## RESPOSTA AO ESCLARECIMENTO SEI - SAP.GAB/SAP.DCO/SAP.LCT PREGÃO ELETRÔNICO nº 102/2024

**Objeto:** Contratação de empresa para fornecimento e instalação de sistema de climatização de Ar Condicionado Central para o Setor de Hemodinâmica do Hospital Municipal São José.

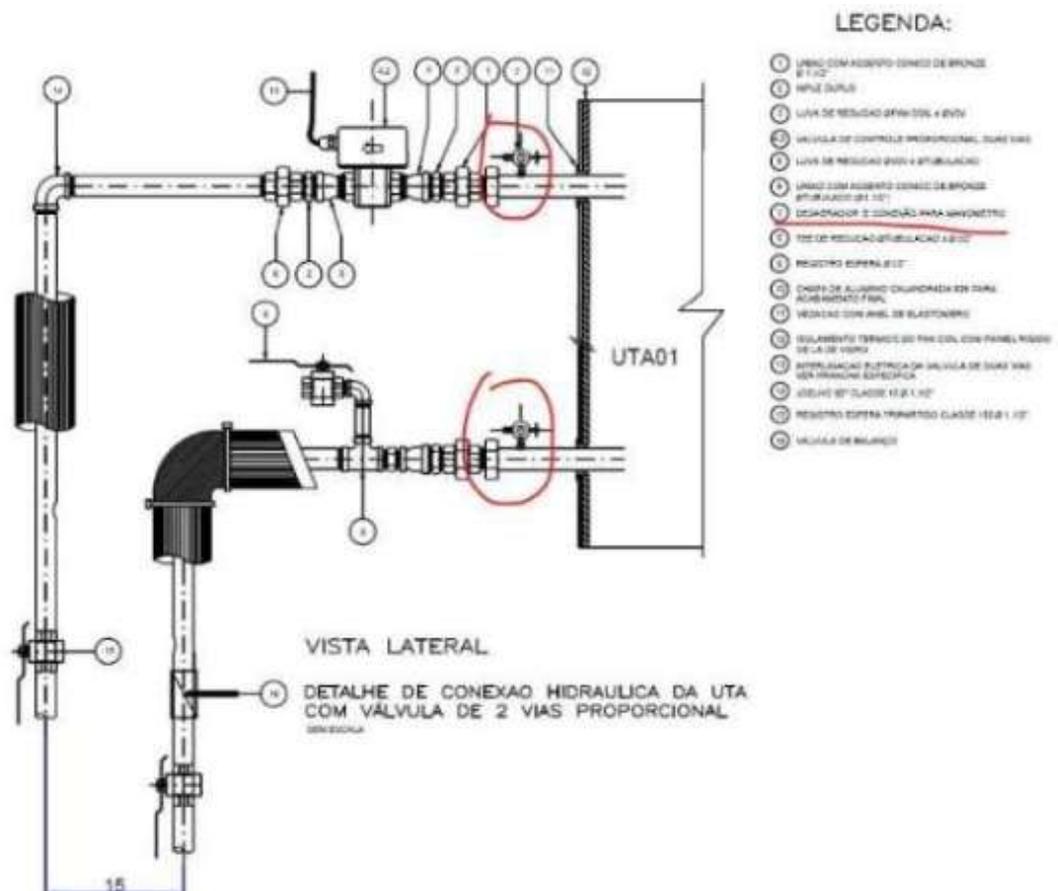
**7º Questionamento:** "O item circulado abaixo é descrito como "desaerador e conexão para manômetro", porém não temos mais nenhuma especificação sobre esse item:

*Não conseguimos encontrar nada relacionado a esse acessório por falta de informação. O memorial descritivo é um documento que contém informações dos equipamentos, acessórios e práticas a serem seguidas durante a obra. Quando fizemos a solicitação do memorial o órgão nos respondeu que*

*estava presente no Anexo IV do edital (Informação equivocada. Não está). Portanto, solicitamos por gentileza a especificação deste acessório para darmos sequência na composição de custos".*

**Resposta:** Conforme manifestação da Unidade de Compras e Apoio Operacional do Hospital Municipal São José, unidade requisitante do processo, através do Ofício SEI nº 0020266514/2024 - HMSJ.CAOP: "Inicialmente, reiteramos o teor do Ofício n. 0020230952/2024 - HMSJ.CAOP, no sentido de que não há Memorial Descritivo no presente processo, apenas o Termo de Referência n. 0019837066/2024 - HMSJ.CAOP, que consta no anexo IV do Edital.

*Com relação ao questionamento a respeito do "desaerador e conexão para o manômetro", informamos que existem diversas marcas de eliminadores de ar para as redes de água, um dos modelos que poderiam ser utilizados, que consta a variação sugerida pelo projetista é o Modelo VC4 ou similar. Estes podem ser instalados separadamente do manômetro nos pontos mais altos das linhas. O manômetro a ser utilizado pode ser um de 1/2 polegada. A peça que faz a conexão entre o manômetro e a válvula de eliminação de ar é chamada de "RUBINETE 3 VIAS ½ PARA MANÔMETRO".*

*No caso deste projeto para o setor de hemodinâmica, teremos um ponto mais elevado logo depois que a rede sai de dentro do prédio e fica acima da porta do abrigo de painéis de distribuição da subestação para depois descer até o piso onde estão instaladas as tomadas da UTA. Neste ponto, deve-se instalar um eliminador de ar no ramal de alimentação e outro no ramal de retorno, independentes dos manômetros a serem instalados nas tampas de alimentação e retorno. Nestes pontos pode-se instalar o manômetro diretamente sobre uma conexão com uma válvula esfera sob ele para facilitar eventuais trocas ou verificações.*
